**Relocalisation d'une conduite de gaz naturel
dans l'emprise routière de l'autoroute 40 dans
l'ouest de l'île de Montréal**

**Projet de relocalisation d'une conduite de gaz naturel dans
l'emprise routière de l'autoroute 40 dans l'ouest de l'île de
Montréal par Gaz Métro**

**Réponses aux questions et commentaires du ministère du
Développement durable, de l'Environnement, de la Faune et
des Parcs**

Dossier 3211-10-017

Plan des travaux de la traverse des Pins

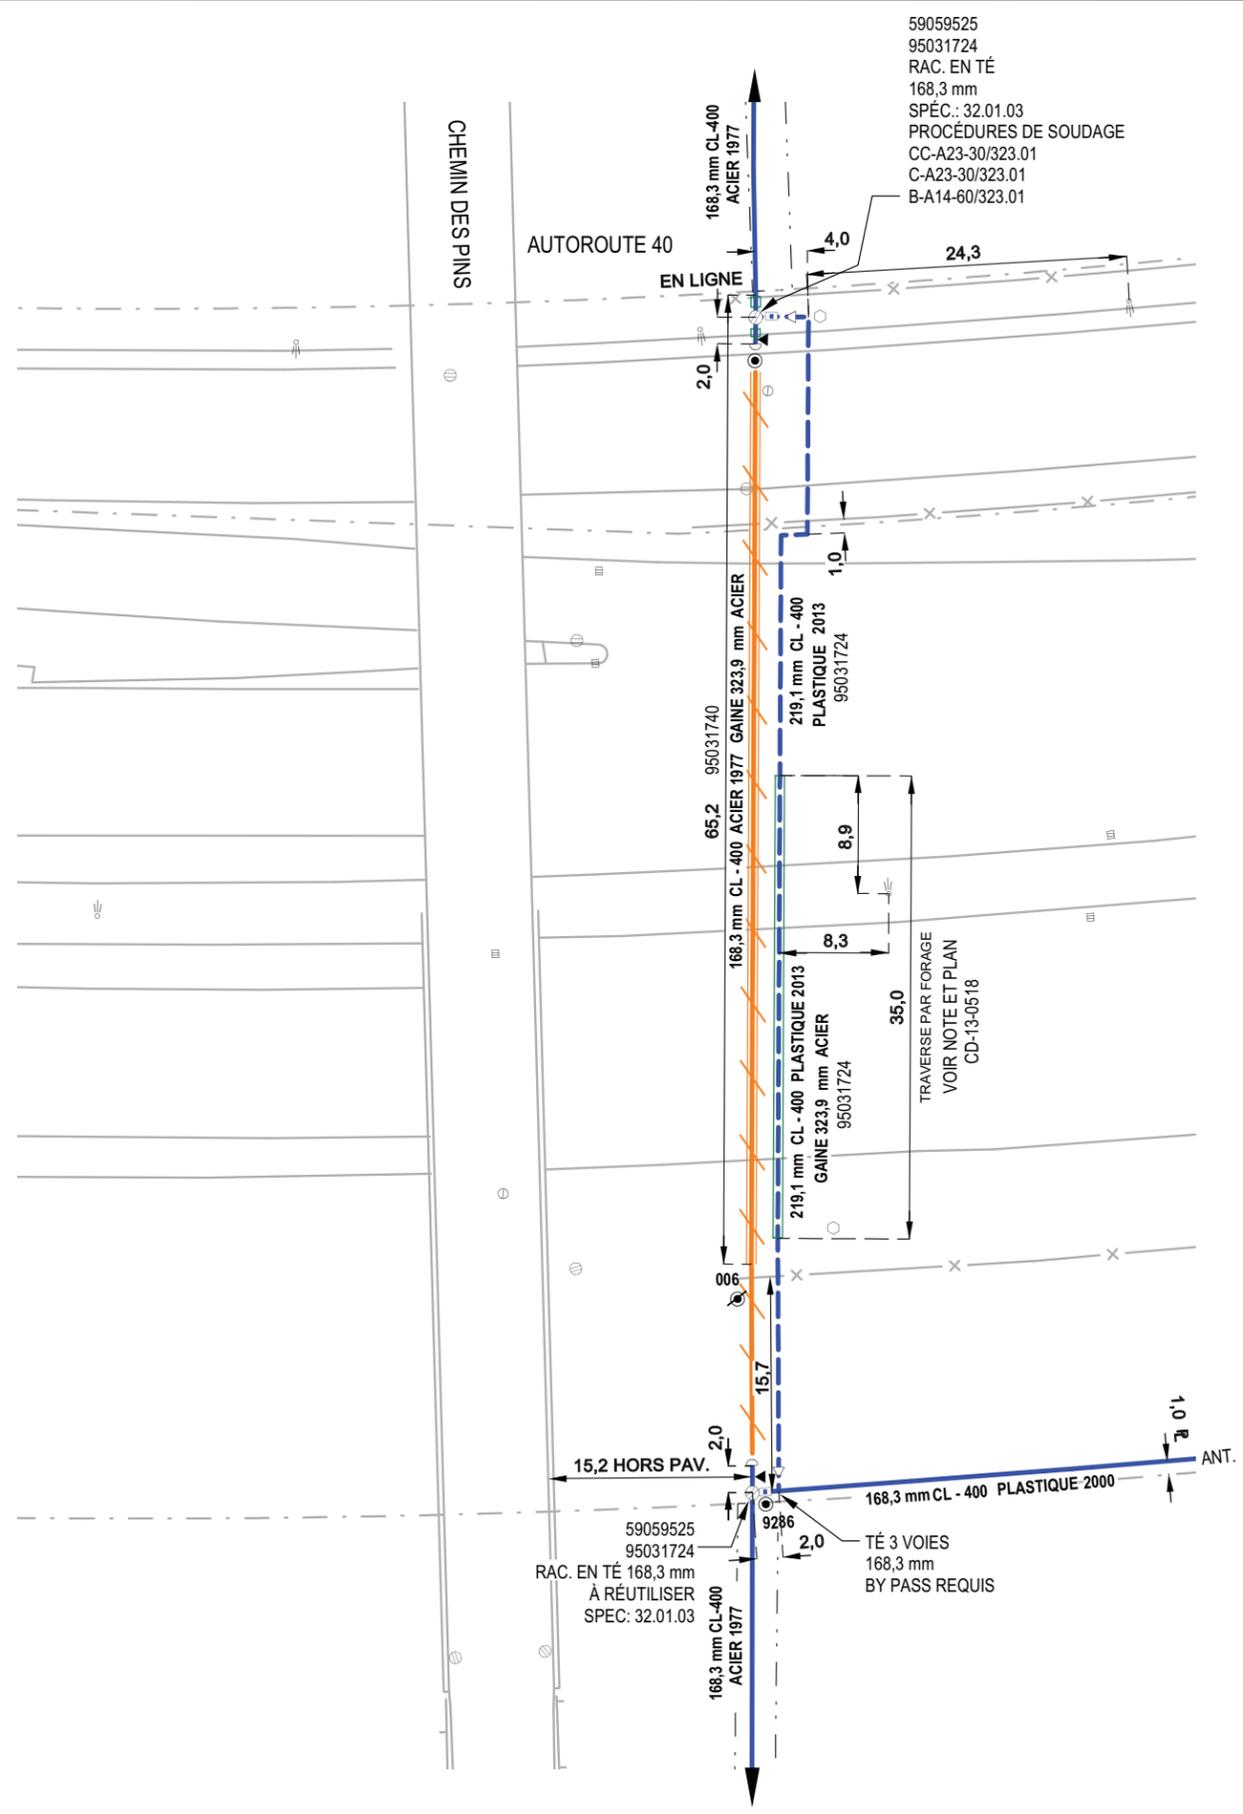
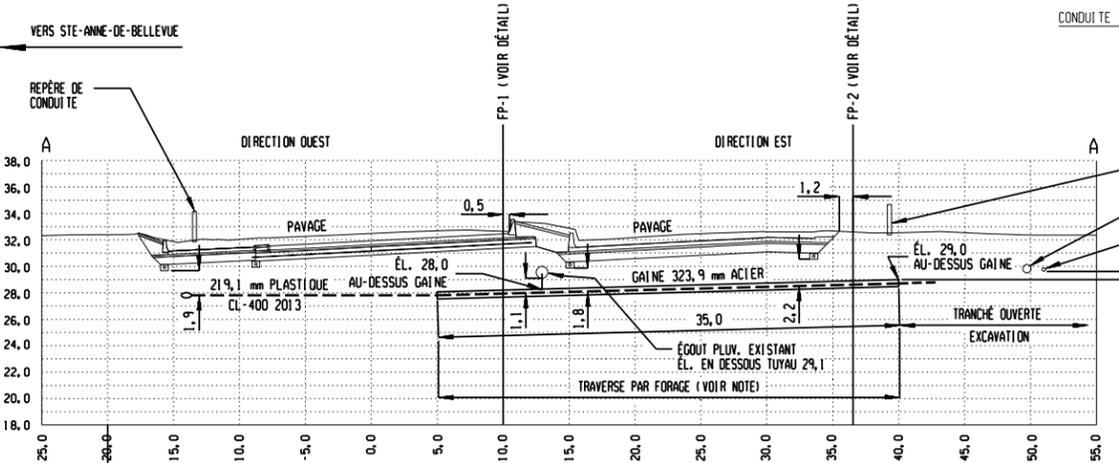
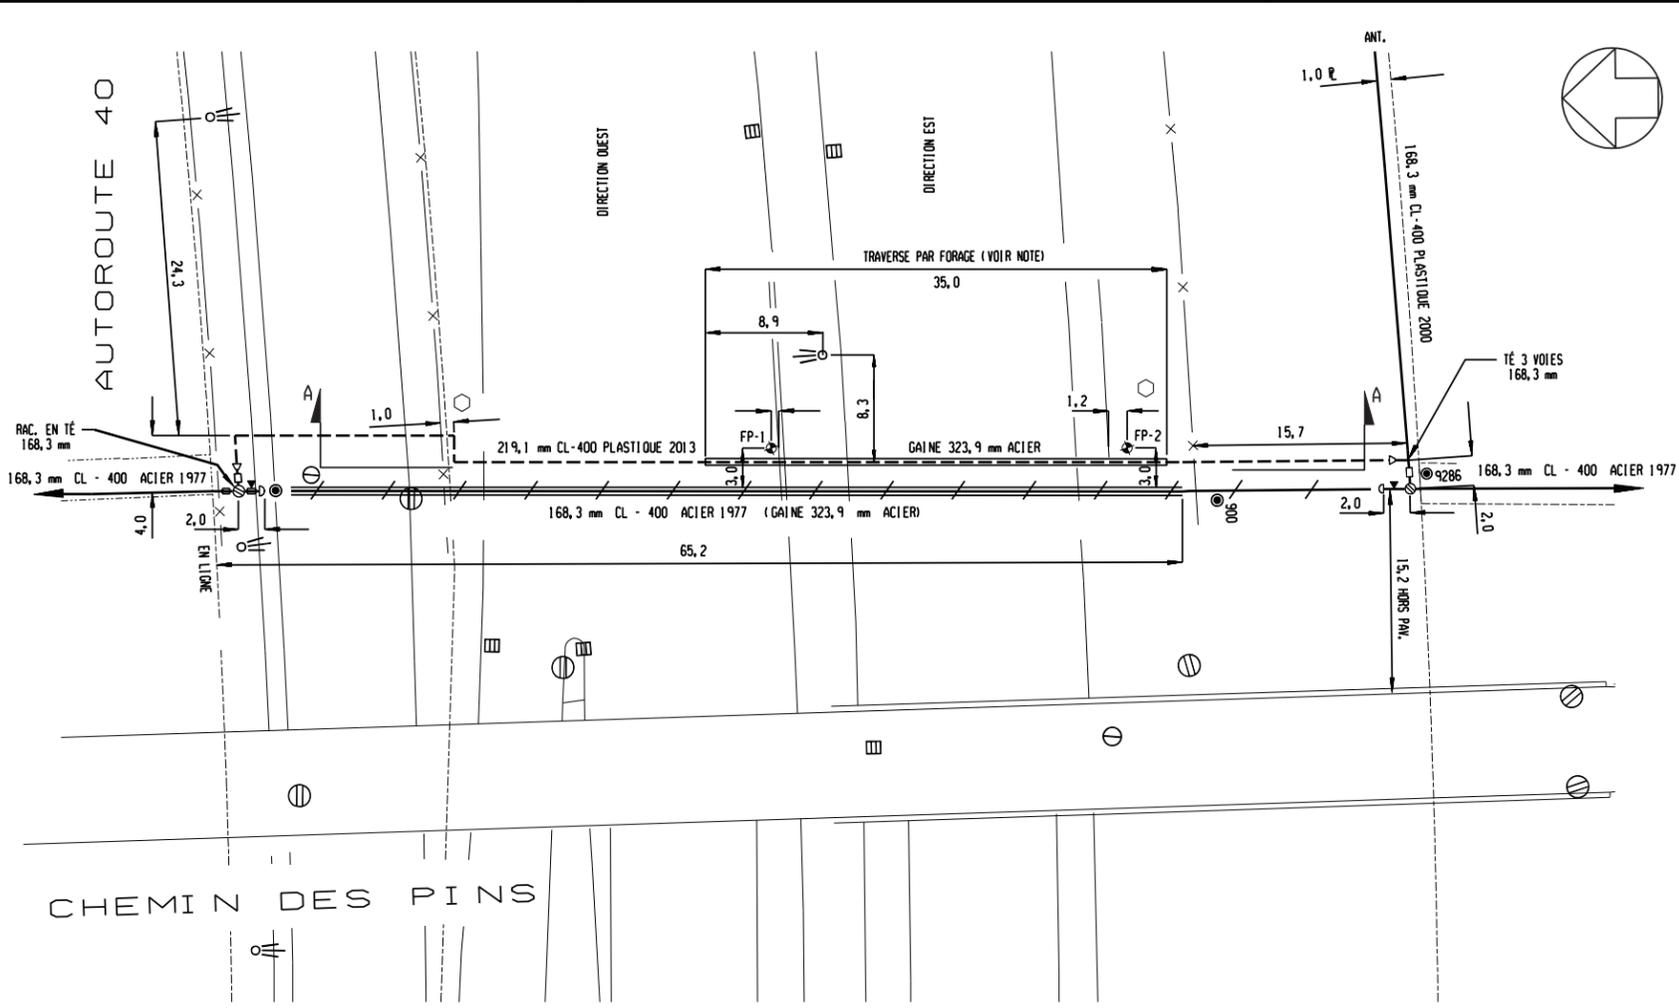
QC-2 À la page 1-7, l'étude d'impact mentionne la construction, en 2013, d'une traverse de l'autoroute 40 à la hauteur du chemin des Pins. Cependant, le lien n'est pas clair entre cette traverse et le présent projet à l'étude. L'initiateur doit fournir plus d'explications à ce sujet.

La première phase des travaux de réfection de la travée de l'autoroute 40 en direction ouest du ministère des Transports du Québec (MTQ) a débuté en 2013 avec le tronçon de l'autoroute situé entre le boulevard Morgan et le pont de l'île-aux-Tourtes. Dans ce tronçon, la conduite de gaz naturel en acier de 508,0 mm de diamètre (2400 kPa) n'entre pas en conflit avec les travaux du MTQ puisqu'elle n'est pas située dans l'emprise de l'autoroute. Toutefois, une conduite de gaz naturel de 168,3 mm en acier (400 kPa) traverse perpendiculairement l'autoroute 40 à la hauteur du chemin des Pins. Comme les travaux du MTQ nécessitent l'excavation de l'enrobé bitumineux et d'une partie de la fondation, la conduite entre en conflit avec la zone de travail et doit être enfouie plus profondément dans l'emprise. Un nouveau segment de conduite doit donc être installé par forage dirigé, à 5 mètres de profond, avant que les travaux du MTQ ne débutent. Le plan pour construction de Gaz Métro montrant l'emplacement des travaux et la conduite concernée est présenté en annexe 2.

Figure 5. Échantillonnage des espèces fauniques (version corrigée)

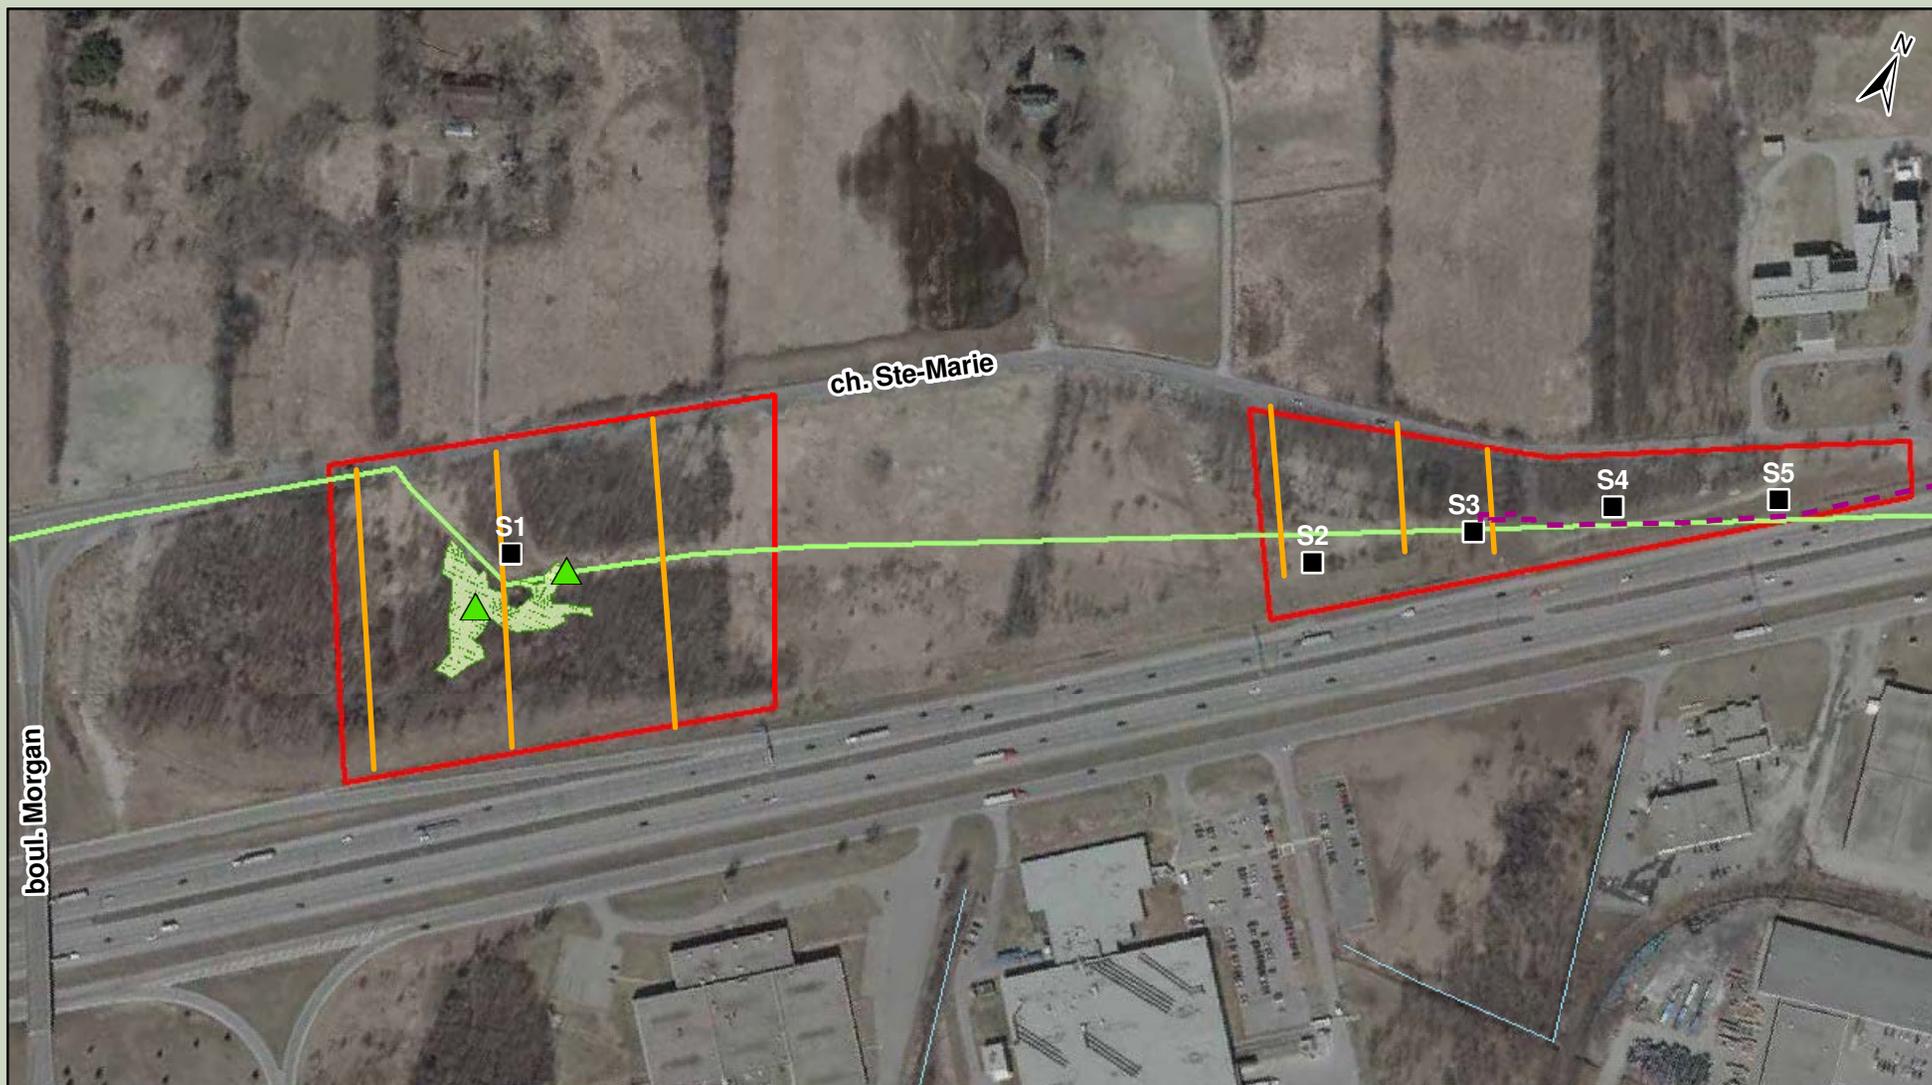
QC-5 À la page 17 du rapport de caractérisation environnementale, dans la figure 5, la conduite relocalisée devrait être illustrée à la place de la conduite actuelle, identifiée sur la carte. L'initiateur doit produire une figure corrigée.

La figure 5 du rapport de caractérisation environnementale a été corrigée afin de faire apparaître le tracé de la conduite projetée. La figure 5 corrigée est fournie en annexe 3.

**Figure 2.9. Projets de développements résidentiels
dans la zone d'étude**

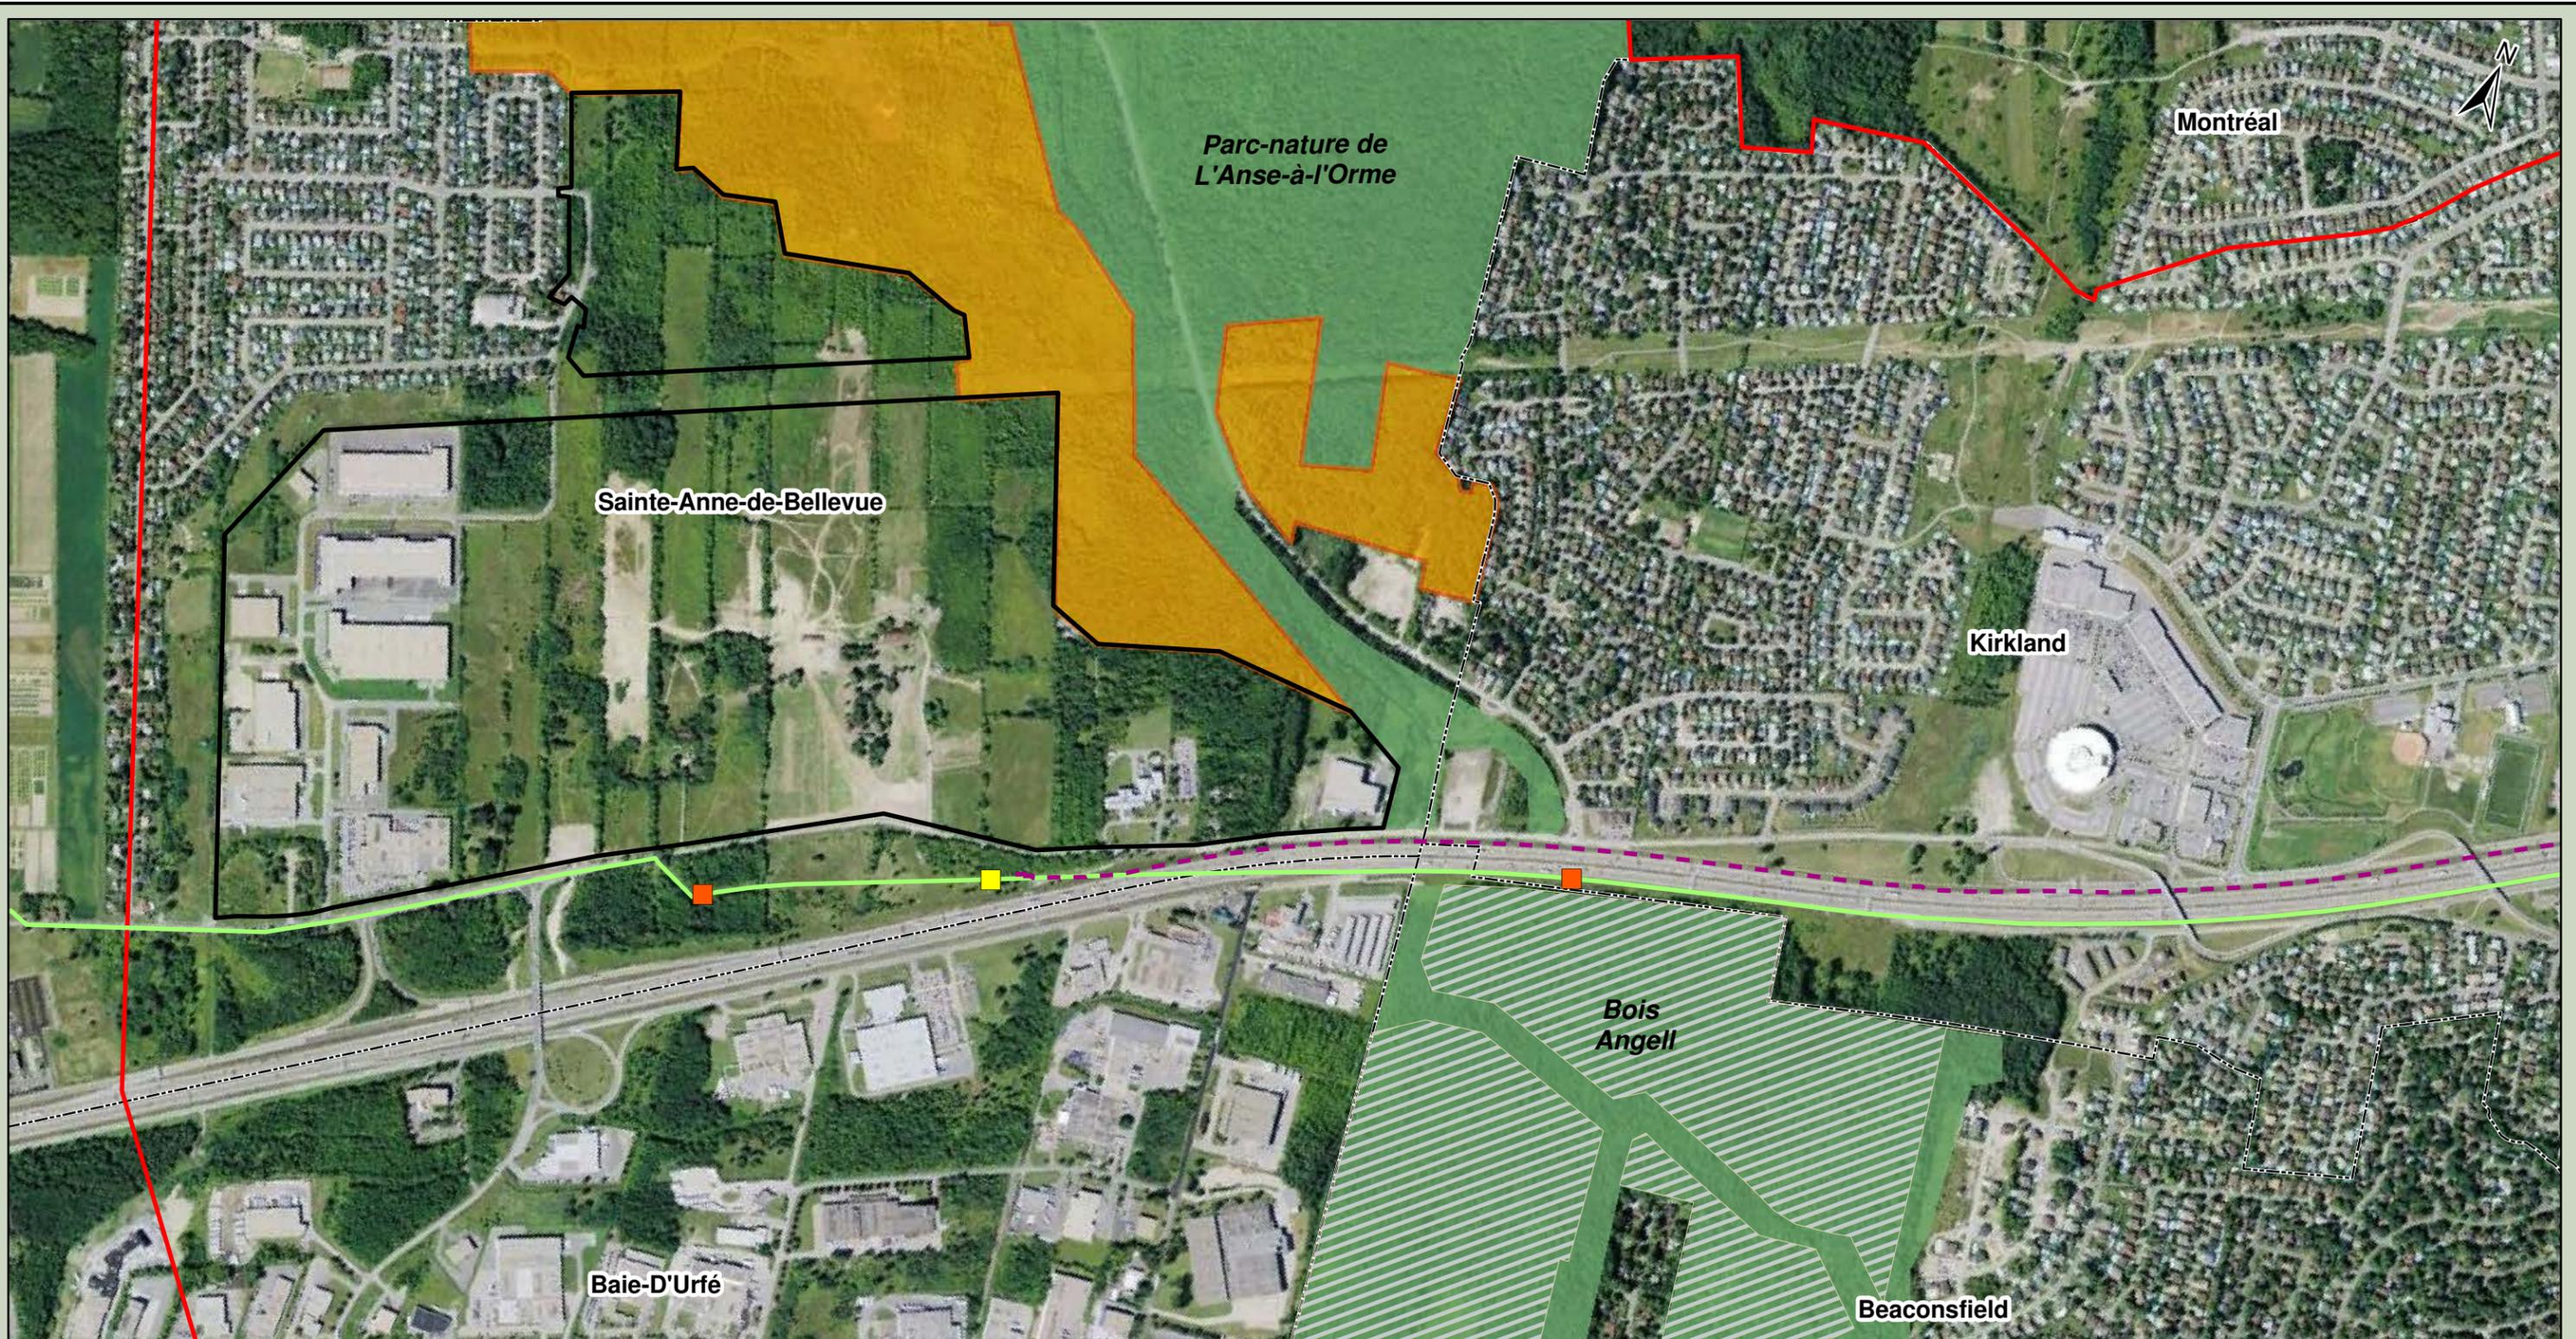
QC-7 À la page 2-6, le corridor écoforestier de la rivière à l'Orme et son identification au plan d'urbanisme comme écoterritoire sont abordés. Cependant, il n'est pas fait mention s'il existe un potentiel de développement à cet endroit. Si tel est le cas, un futur développement devrait être considéré dans l'étude du tracé et de ses impacts.

QC-14 L'initiateur doit fournir une carte illustrant le projet de développement résidentiel dont il est question et les projets de conservation à venir. Plus particulièrement, à la page 2-5, il est question de zonage résidentiel dans le Bois Angell, sans toutefois localiser la zone touchée par le potentiel de développement. Gaz Métro doit indiquer ces informations, car un tel développement devrait être considéré dans l'étude du tracé et de ses impacts.

La section 2.4.7 de l'étude d'impacts aborde le projet de développement résidentiel de la ville de Sainte-Anne-de-Bellevue à l'ouest de la rivière à l'Orme. Une figure montrant le projet tel que

déposé en 2012 a été préparée et le tracé projeté de la conduite de même que les postes y sont également illustrés. La figure 2.9. *Projets de développements résidentiels dans la zone d'étude* est jointe en annexe 4, de même que la carte fournie par la ville de Sainte-Anne-de-Bellevue sur les limites de ce projet et intitulée : Limite du parc de la rivière à l'Orme et du territoire voué au développement à Sainte-Anne-de-Bellevue (août 2008).

La figure 2.9. Projets de développements résidentiels dans la zone d'étude, présentée en annexe 4, illustre les secteurs des territoires voués à la conservation et au développement à Sainte-Anne-de-Bellevue. Les secteurs de zones résidentielles dans le Bois Angell sont également illustrés.
